**Avis délibéré de la mission régionale d'autorité  
environnementale de Bretagne sur le projet d'implantation  
d'un parc éolien sur la commune de Langonnet (56)**

n° MRAe : 2023-010524

Avis délibéré n°2023APB25 du 18 avril 2023

Illustration 3 : Éoliennes (points rouges) par rapport à la ligne de crête des montagnes noires (en haut), et aux vallons de la rivière de Langonnet (à gauche) et du ruisseau de Roz Millet (à droite), en zone Natura 2000, et ZNIEFF 1 pour ce dernier (source Google earth, traitement DREAL)

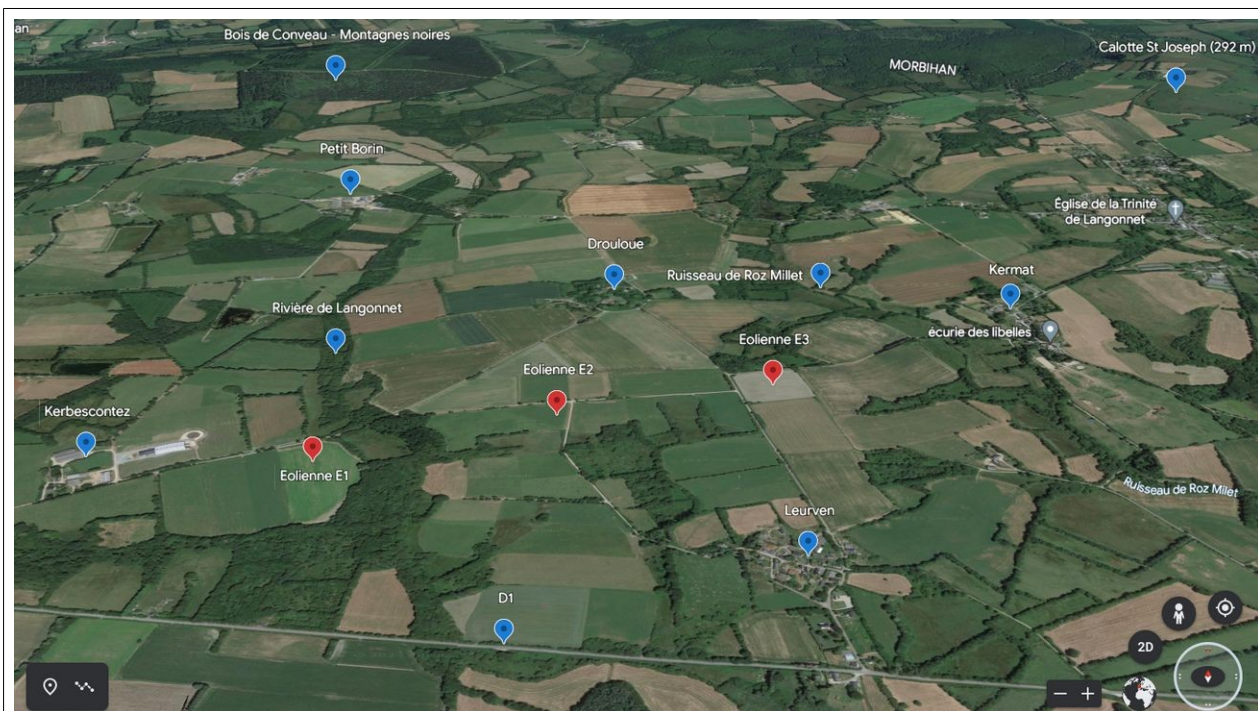
toutefois toujours pas encore été construit, dans l'attente de l'aboutissement d'une procédure contentieuse qui s'est achevée en 2022. Un second projet situé à 6,9 km à l'est, a été annulé à Botsay<sup>16</sup> (commune de Glomel) pour un motif paysager. Le parc en activité le plus proche est situé à à une douzaine de kilomètres (illustration 1). **Le présent projet porte sur un secteur sur lequel un précédent projet de six éoliennes de 100 m de haut, autorisé en 2006, a été rejeté consécutivement à une procédure contentieuse<sup>17</sup>, notamment pour un motif d'impact paysager, compte tenu de sa situation en contrebas d'une ligne de crête et de sa covisibilité avec le belvédère de la Calotte St-Joseph.**

Illustration 4 : secteurs à enjeux pour les espèces à risque vis-à-vis de l'éolien (extrait du dossier)

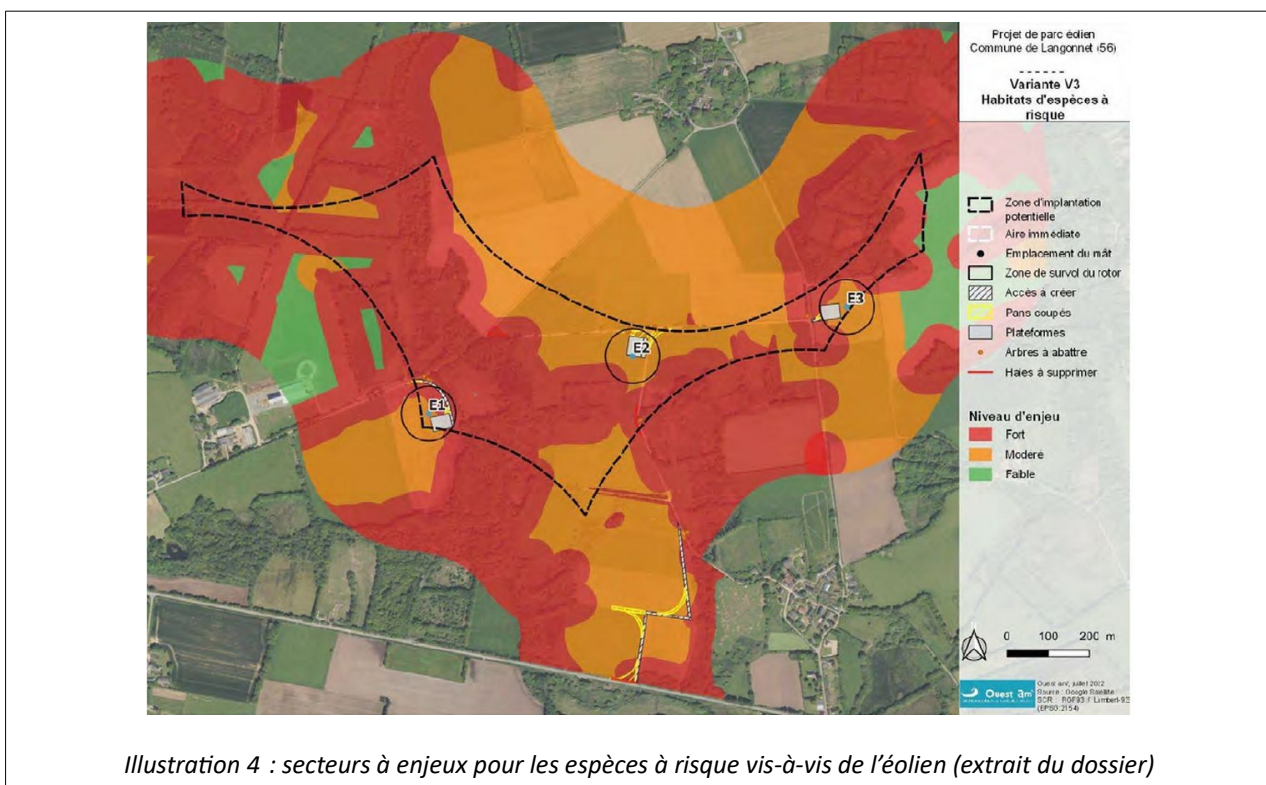
Le site d'implantation des éoliennes se situe au sein de la ZNIEFF de type 2 du bassin versant de l'Ellé, qualifiée pour la présence de nombreuses zones humides et d'espèces protégées qui leur sont inféodées. Il s'inscrit au sein d'un réservoir régional de biodiversité constitué en corridor-territoire, formé par un ensemble relativement dense de zonages naturels et sites d'inventaires. Le secteur d'étude s'inscrit lui-même au sein d'un ensemble boisé, bocager, et de zones humides, alternant avec des espaces agricoles, dont l'étude confirme le niveau d'enjeu globalement élevé. Ces derniers ont servi de base dans la recherche d'une solution de moindre impact dans les études de variante au sein de la ZIP (illustration 4<sup>36</sup>).
